### 改善箇所説明図

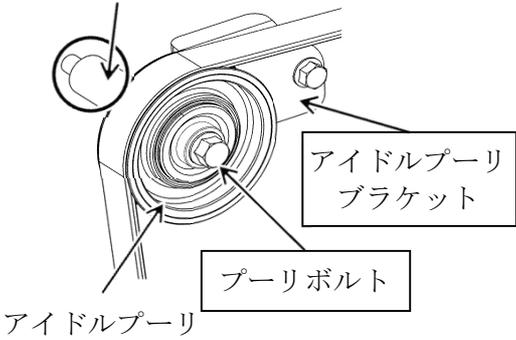
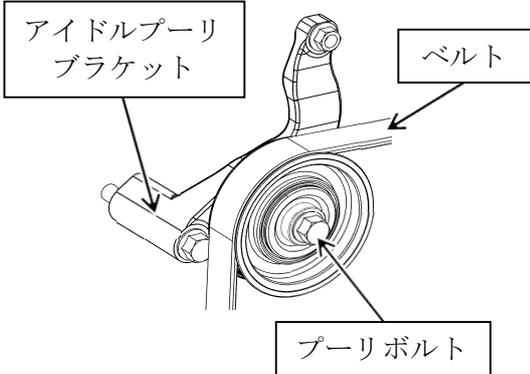
小型トラックの冷凍機架装車において、冷凍機アイドルプーリ締結部の形状が不適切なため、ベルト張力によりアイドルプーリボルトに過大な応力がかかり折損するものがある。そのため、ベルトが外れて冷凍機が作動しなくなり、最悪の場合、走行中プーリが路面に落下するおそれがある。

全車両、アイドルプーリブラケット、プーリボルト、ベルト等一式を対策品に交換する。

識別 : バキュームポンプ上部に識別ペイント (黄色) を塗布する。
